## Dringlicher Sicherheitshinweis für den Außendienst (UFSN)

0180-Intuition / 0072-Precision

17-0007\_2018-03-16

Vorsicht: Potenzielles Risiko eines falsch eingesetzten Streustrahlenrasters

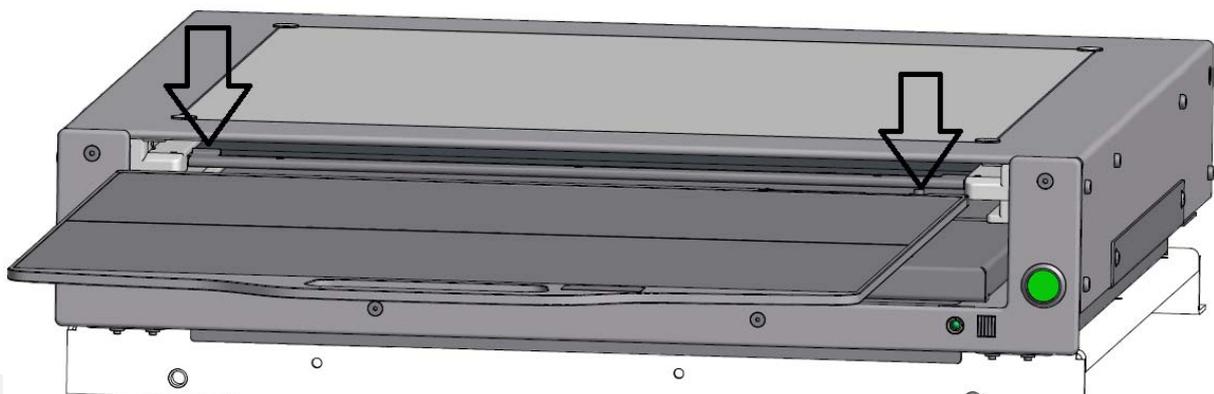
Arcoma AB liegen Beschwerden im Zusammenhang mit der Tatsache vor, dass Streustrahlenraster bei einigen Modellen der Detektor-Halter für Tisch- und Wandständer verkehrt herum eingesetzt werden können.

Wenn das Raster falsch eingesetzt wird, kann die Bildqualität beeinträchtigt werden, so dass der Patient durch zusätzliche Röntgenstrahlung belastet wird.

Die Raster sind mit bestimmten Aufklebern und einer Mittellinie versehen, aus der korrekte Rohrseite hervorgeht, aber dank der eingegangenen Beschwerde wurde die Anweisung im Benutzerhandbuch deutlicher formuliert.

Eine mechanische Vorrichtung, die das falsche Einlegen verhindert, wurde auch in die Produktion für die Montage der Systeme Precision s/n 2105 und Intuition s/n 2036 aufgenommen. Siehe nachstehende Abbildung.

Ein Aktualisierungsbausatz für den Einsatz vor Ort wird von Arcoma AB zur Verfügung gestellt. Bitte geben Sie die von Ihrer Organisation benötigte Anzahl an und bestellen Sie diese unter [service@arcoma.se](mailto:service@arcoma.se).

Alle Systeme mit der oben genannten spezifischen Konfiguration können und müssen beim nächsten geplanten Servicetermin aktualisiert werden.

- Installieren Sie den Aktualisierungsbausatz und ersetzen Sie die Seite(n) im Benutzerhandbuch entsprechend der bereitgestellten Anweisung.
